## IMPIANTO FOTOVOLTAICO EG DAFNE E OPERE CONNESSE

POTENZA IMPIANTO 34 MWp - COMUNE DI COPPARO (FE)

# **IMPIANTO FOTOVOLTAICO EG DAFNE E OPERE CONNESSE**

**Integrazioni richieste nell'ambito della  
procedura di Valutazione di Impatto  
Ambientale (ID 8366)**

**Figura 3-1: Stralcio TAV. B.1.1 Tavola dei Vincoli – Tutele paesaggistico-ambientali e storico culturali**

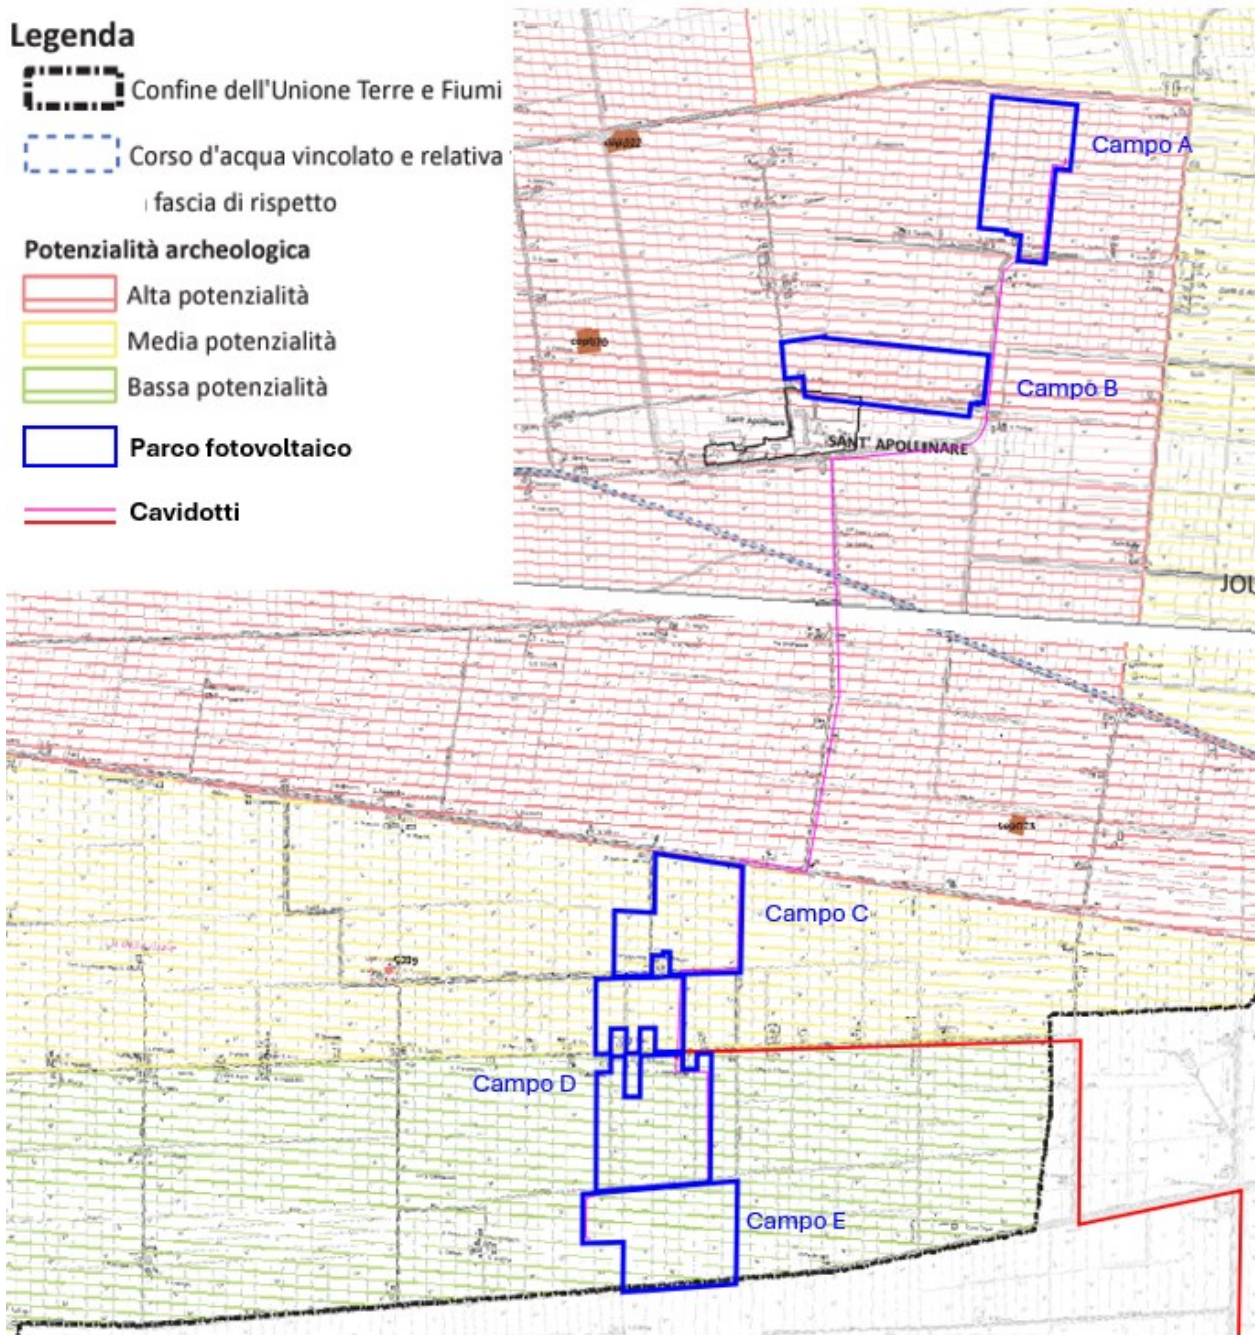
*La Documentazione di progetto, evidenzia la valutazione degli aspetti Urbanistici inerenti il PSC, POC e RUE del Comune di Copparo. E necessario integrare con la Valutazione degli aspetti urbanistici inerenti il P.U.G. ai sensi della L.R. 24/2017 e s.m.i. di recente approvazione (C.U. del 30/03/2023), e in attesa della definitiva entrata in vigore (alla data odierna in regime di salvaguardia). Si precisa che il PUG è disponibile sul sito web dell'Unione scrivente. Si valuti in particolare gli aspetti normativi del PUG come definiti all'art. 4.3 delle norme di piano, e quindi le opere di mitigazione e di compensazione.*

Dall'analisi della **TAV. B.1.1 Tavola dei Vincoli – Tutele paesaggistico-ambientali e storico culturali**, il cui stralcio è riportato in Figura 3-1, emerge quanto segue:

- I campi fotovoltaici rientrano all'interno di aree classificate a potenzialità archeologica alta, media e bassa;
- il cavidotto di connessione tra il campo B e il campo C attraversa un corso d'acqua vincolato e relativa fascia di rispetto (art. 142 c.1 lett. c D.L.gs. 42/2004).

Nell'elaborato **B.2 Schede dei vincoli**, per i corsi d'acqua vincolati si rimanda agli articoli 2.20, 5.8 e 6.7 della disciplina del PUG.

Gli articoli 2.20 (Impianti di telecomunicazione) e 6.7 (Stabilimenti a rischio di incidente rilevante) non risultano applicabili alla tipologia di opera in oggetto di studio (interferenza tra corso d'acqua e cavidotto).

L'articolo 5.8 (Valorizzazione e ricostituzione del paesaggio) al comma 2 prevede che "...si dovranno evitare opere che alterano o rimuovono elementi strutturanti...". Considerando che il cavidotto sarà

interrato e che l'attraversamento del corso d'acqua in oggetto, come descritto nell'elaborato **EL 22\_CAV\_Interferenze corpi idrici** già consegnato in sede di prima istanza VIA, avverrà tramite staffeggio di canalina su opera d'arte esistente, si ritiene che l'intervento non entrerà in contrasto con la disciplina contenuta nei suddetti articoli.

Per le aree a potenzialità archeologica alta, il comma 2 dell'articolo 5.2 della disciplina del PUG riporta che *“All'interno della fascia ad alta potenzialità archeologica [...] i livellamenti agricoli (di ogni entità), la costruzione di nuovi edifici, la realizzazione di opere infrastrutturali di interesse pubblico è subordinata ad una richiesta di parere alla Soprintendenza Archeologia. Il parere sarà recepito all'interno del procedimento del titolo abilitativo, che, qualora non venga espresso nei termini previsti per legge, si riterrà rilasciato in senso positivo”*. Per le aree a potenzialità archeologica media, il comma 3 dell'articolo 5.2 della disciplina del PUG riporta che *“All'interno della fascia a media potenzialità archeologica [...] la realizzazione di opere infrastrutturali di interesse pubblico è subordinata all'invio di una segnalazione alla Soprintendenza Archeologia”*. Per le aree a potenzialità archeologica bassa, il comma 4 dell'articolo 5.2 della disciplina del PUG riporta che *“All'interno della fascia a bassa potenzialità archeologica [...] sono consentiti tutti gli interventi previsti dal presente piano, fatto salvo l'obbligo, in caso di ritrovamenti fortuiti, di denuncia alla Soprintendenza Archeologia e alle autorità competenti, ai sensi dell'art. 90 del D.lgs. 42/2004 e s.m.i.”*.

In relazione ai suddetti vincoli archeologici, vista la prescrizione della Soprintendenza Archeologia, Belle Arti e Paesaggio per la città metropolitana di Bologna e le province di Modena, Reggio-Emilia e Ferrara prot. n. 0003633 del 09/02/2023, il Proponente ha commissionato alla Dott.ssa Flavia Amato la redazione della **Relazione di Verifica Preventiva dell'Interesse Archeologico ai sensi dell'art. 25, comma 1 del D. Lgs. 50/2016**, come da punto 4 delle Linee Guida per la Procedura di Verifica dell'interesse Archeologico di cui al DPCM 14/02/2022.

Si segnala, infine, che dall'analisi della Tavola dei vincoli B.1.1, risulta che gli elementi progettuali non ricadono all'interno della perimetrazione di aree definire “non idonee”.

**Figura 3-4: - Stralcio TAV. C.3.1 Schema di assetto del territorio – Strategie (1:25.000)**

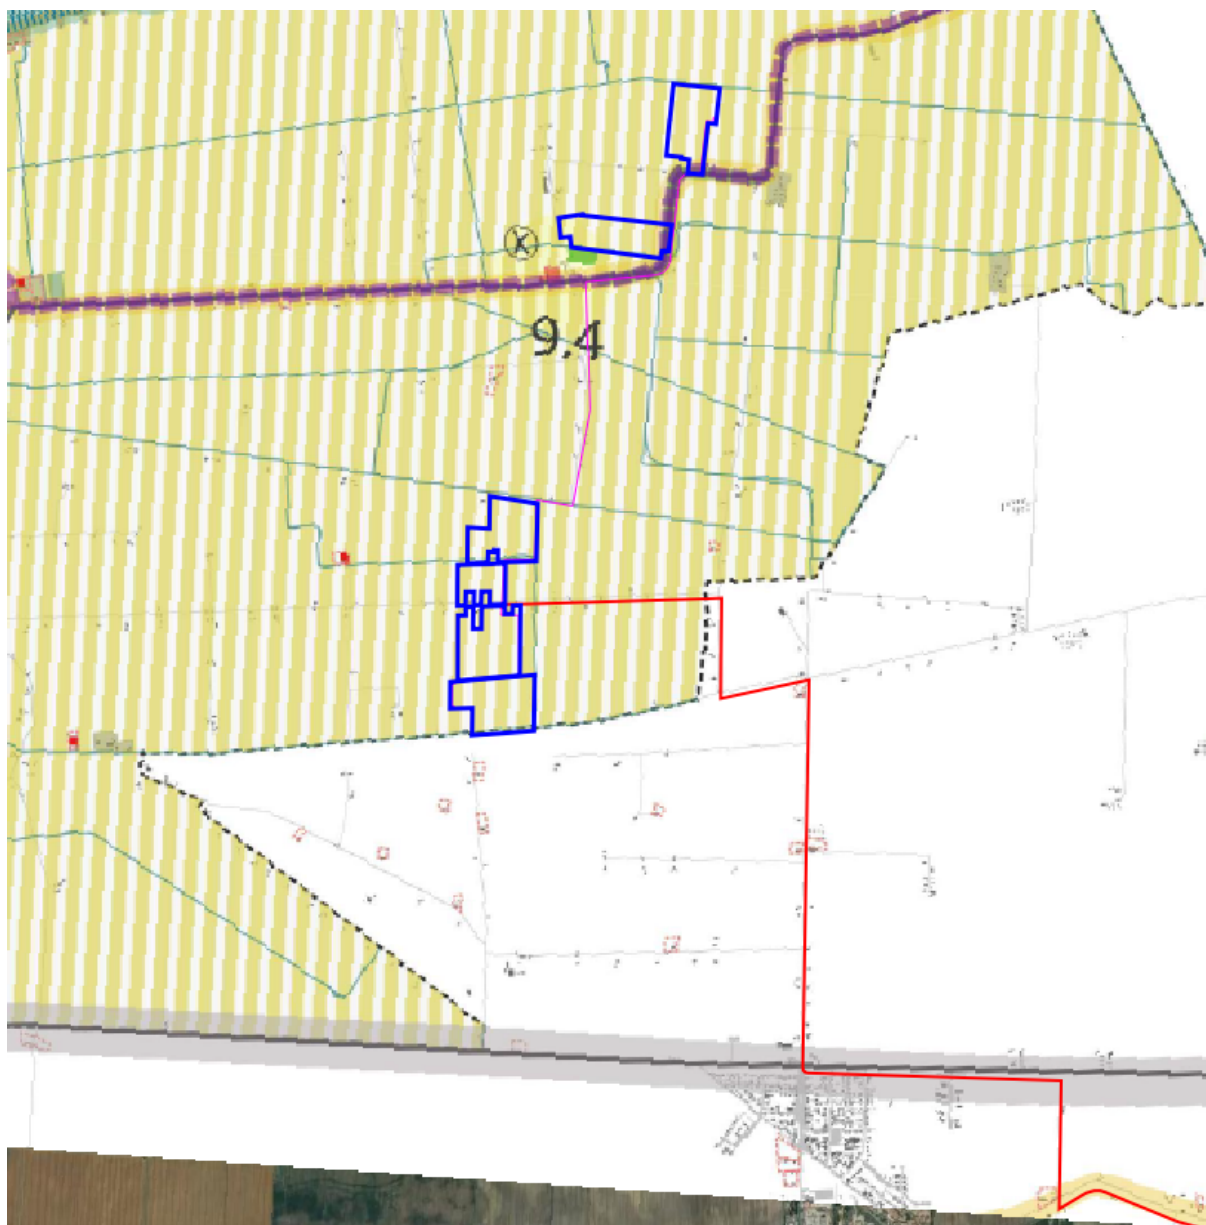
*c) Non viene riportata la valutazione di coerenza dell'intervento con le Tavole della "Strategia di assetto – Schema di assetto del territorio" (elaborato C.3.1). Occorre, pertanto, integrare la valutazione urbanistica rispetto a quanto riportato nella suddetta tavola.*

Dall'analisi della **TAV. C.3.1 Schema di assetto del territorio – Strategie (1:25.000)**, il cui stralcio è riportato in Figura 3-4, risulta quanto segue:

- l'intero progetto è collocato in un'area classificata come "Ambito della bonifica meccanica (localizzazione delle risaie)";
- alcuni tratti di cavidotto e parte dei perimetri di alcuni campi fotovoltaici interferiscono con elementi lineari denominati "Rete dei canali (da gestire)";

- alcuni tratti di cavidotto e parte dei perimetri di alcuni campi fotovoltaici interferiscono con elementi lineari denominati "Nuovi percorsi ciclabili";

- alcuni tratti di cavidotto e parte dei perimetri di alcuni campi fotovoltaici interferiscono con elementi lineari denominati "Viabilità tematica (strada dei cibi e dei sapori)", che per lo più si sovrappongono all'elemento lineare denominato "Nuovi percorsi ciclabili";

- una piccola porzione di cavidotto e una piccola porzione dei perimetri di due campi fotovoltaici interferiscono con un elemento lineare denominato "Strade verdi", che si sovrappone all'elemento lineare denominato "Nuovi percorsi ciclabili";

- una porzione di cavidotto e una porzione di un campo fotovoltaico interferiscono con la perimetrazione del Sistema insediativo integrativo 9.4, rientrante nel Sistema insediativo del Dosso di Copparo a vocazione prevalentemente rurale, all'interno del quale è presente almeno un elemento classificabile come "servizi culturali, religiosi e sportivi ricreativi"; nel sistema insediativo Dosso di Copparo è previsto, nella località interessata dal progetto (località S. Apollinare), un progetto strategico da attuare denominato "Museo del territorio delle risaie".

Figura 4-1: Stralcio carta delle aree idonee per impianti FER (elaborazione Studio Elisio)

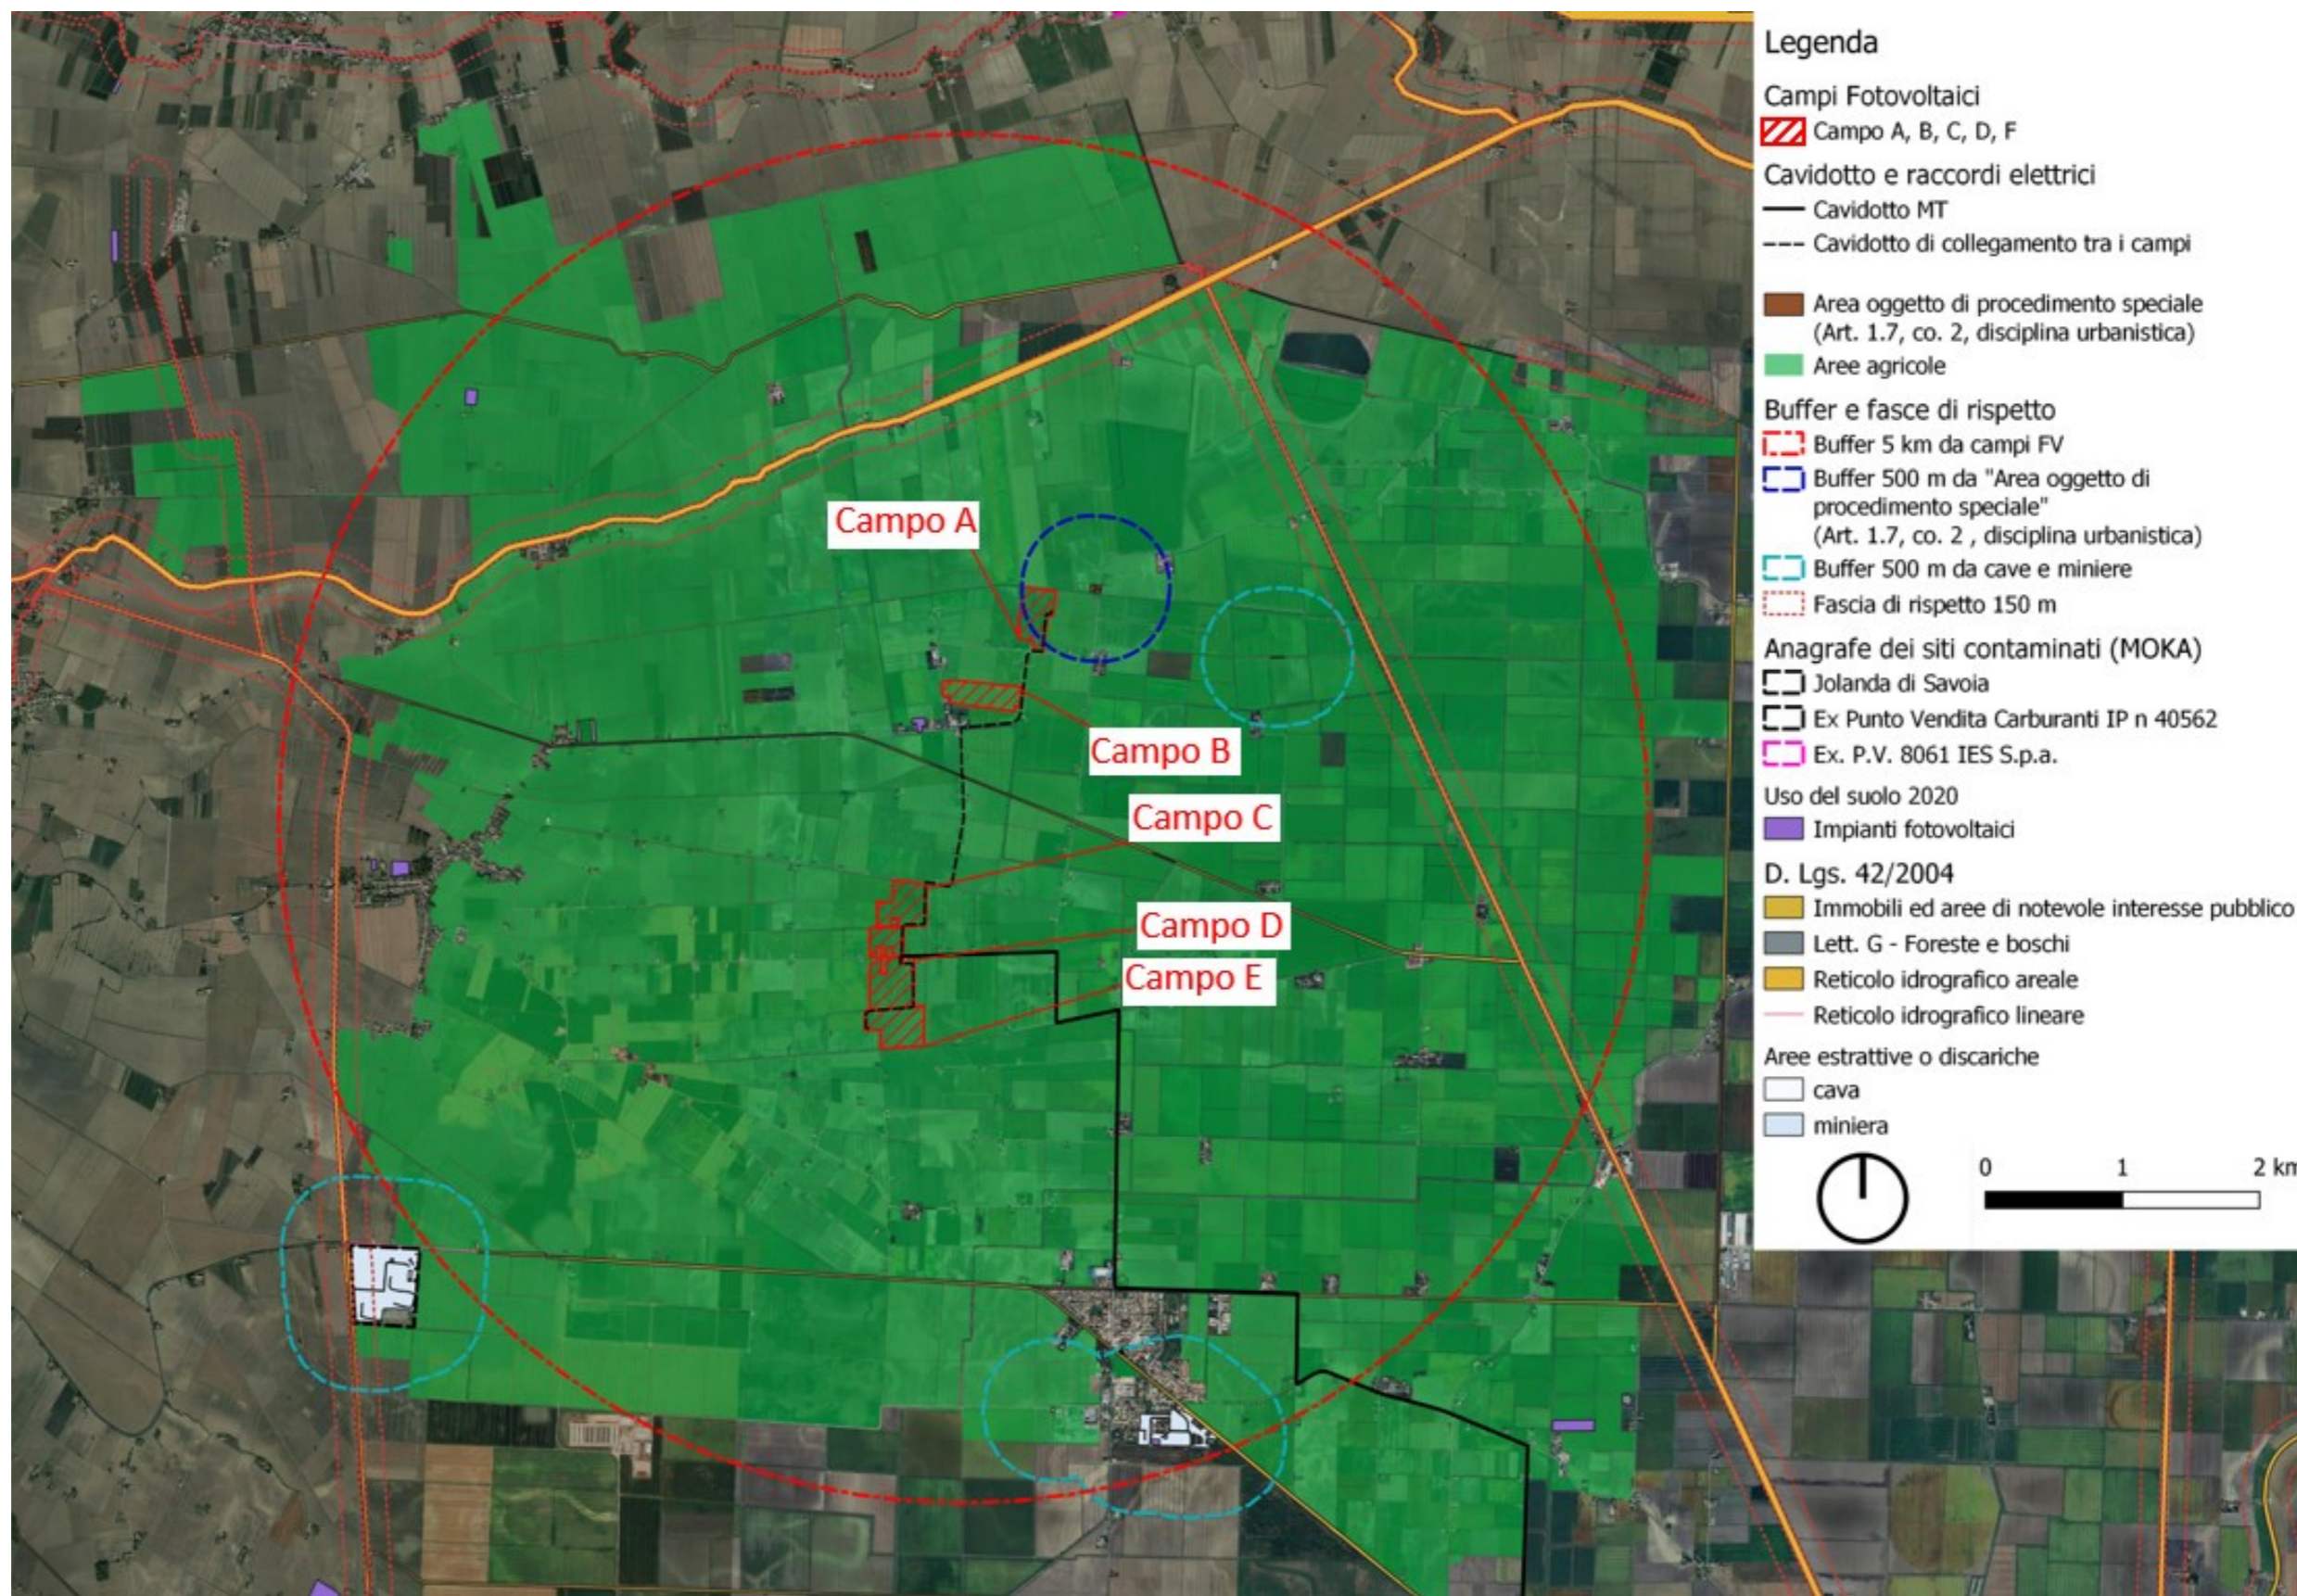
*Precisare la conformità dell'intervento in relazione alle aree idonee definite dal D. Lgs 199/2021 e s.m.i. con riguardo all art. 20 c. 8<sup>^</sup> .*

*Considerato che il quadro programmatico fornito dal proponente non approfondisce tali aspetti si chiede pertanto di esplicitare in maniera puntuale come si posiziona il progetto nell'ambito della normativa sopra citata e di dettagliare, anche tramite rappresentazioni cartografiche, i rapporti tra la superficie utile che sarà destinata ad attività agricola e quella coperta dai pannellifotovoltaici.*

*In particolare, per valutare compiutamente la coerenza e compatibilità del progetto proposto con le norme vigenti si chiede al proponente un approfondimento anche cartografico dove indicare se il progetto ricada all'interno delle aree idonee indicate alle lettere a, b, c, c-bis, c-ter e c-quater dell'art. 20 comma 8 del DLgs 199/2021, viceversa, allo stato attuale, continuerà ad essere vigente la disciplina prevista dalla DAL 28/2010 per le aree agricole, anticipando che in tal caso dovrà essere indicato se sono presenti proprietà eventualmente asseverate dal proponente ai fini del mantenimento a destinazione agricola delle aree circostanti quella di progetto, come indicato al punto B.7 della DAL 28/2010*

Per ottemperare alla richiesta in oggetto, mediante l'utilizzo di shapefile e WMS direttamente consultati e/o acquisiti dal portale della Regione Emilia-Romagna, si è proceduto alla realizzazione della **Carta delle aree idonee per impianti FER** in ambiente GIS, il cui risultato è riportato nella seguente [Figura 4-1](#).

Dall'esame del suddetto elaborato, che rappresenta graficamente tutte le fattispecie considerate dall'articolo 20 c.8 del D.Lgs. 199/2021 e ss.mm.ii. eventualmente presenti nel territorio circostante l'area di progetto (buffer di studio pari a 5 km di raggio considerando il punto "baricentrico" dell'area di progetto dei campi fotovoltaici), è possibile affermare che:

- ~~— i Campi A e B rientrano~~ **Il Campo A rientra parzialmente** all'interno di aree definite idonee ai sensi dall'articolo 20 c.8 del D.Lgs. 199/2021, in quanto ubicati all'interno del buffer di 500 m generato da aree a destinazione industriale, commerciale o artigianale (*art.20, comma 8, lettera c-ter*), ~~nonché previsti in aree esterne al perimetro dei beni sottoposti a tutela ai sensi del decreto legislativo 22 gennaio 2004, n. 42 e in aree esterne alla fascia di rispetto dei beni sottoposti a tutela ai sensi della Parte seconda oppure dell'articolo 136 del medesimo decreto legislativo. (*art.20, comma 8, lettera c-quater*)~~;

- I Campi A, B, C, D ed E rientrano all'interno di aree definite idonee ai sensi dall'articolo 20 c.8 del D.Lgs. 199/2021, in quanto ubicati in aree esterne al perimetro dei beni sottoposti a tutela ai sensi del decreto legislativo 22 gennaio 2004, n. 42 e in aree esterne alla fascia di rispetto dei beni sottoposti a tutela ai sensi della Parte seconda oppure dell'articolo 136 del medesimo decreto legislativo. (*art.20, comma 8, lettera c-quater*) (*art.20, comma 8, lettera c-quater*).
